改善箇所説明図

G650GS

① エンジン制御ユニット

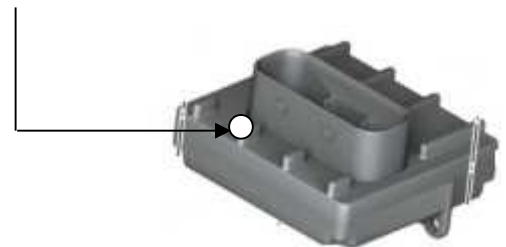
基準不適合発生箇所

エンジン制御ユニットにおいて、アイドリング制御プログラムが不適切なため、エンジン再始動時に空気量が不足することがある。そのため、エンジン回転が不安定となり、エンジン始動直後にエンジンが停止するほか、最悪の場合、低速状態からの減速時にエンジンが停止するおそれがある。

エンジン制御ユニットに白ペイントマークを付ける（図示とおり）

改善措置の内容

全車両、アイドリング制御プログラムを書き換える。
